GOBIERNO REGIONAL SAN MARTÍN

Resolución Directoral Regional

Nº 137 -2024-GRSM/DREM

Asunto : Informe final de evaluación del Informe Técnico Sustentatorio del Proyecto de "Modificación, ampliación, mejora tecnológica de los componentes y modificación del programa de monitoreo ambiental de la Estación de Servicios", presentado por José Jhoao Villalobos Rengifo.

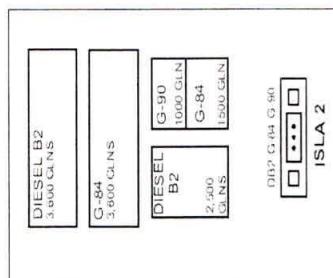
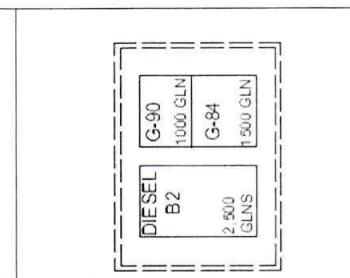
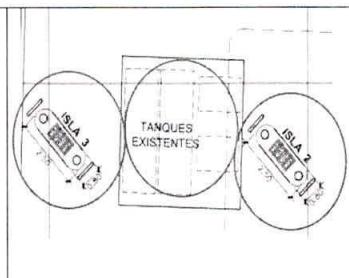
Observación 34:

<p>Plano de distribución de componentes aprobados en la DIA (PMA-01).</p>	<p>Plano de distribución de componentes existentes (Zona de tanques). El Titular indica en el plano de A-01 que la isla N° 02 no se encuentra instalada, sin embargo en la supervisión de campo se constata que dicho componente ya se encuentra instalado de acuerdo a la DIA aprobado.</p>	<p>Situación proyectada, se constata que la zona de tanques difiere de la información precisada del plano A-01. Así como la ubicación de la Isla N° 02 difiere de lo instalado.</p>
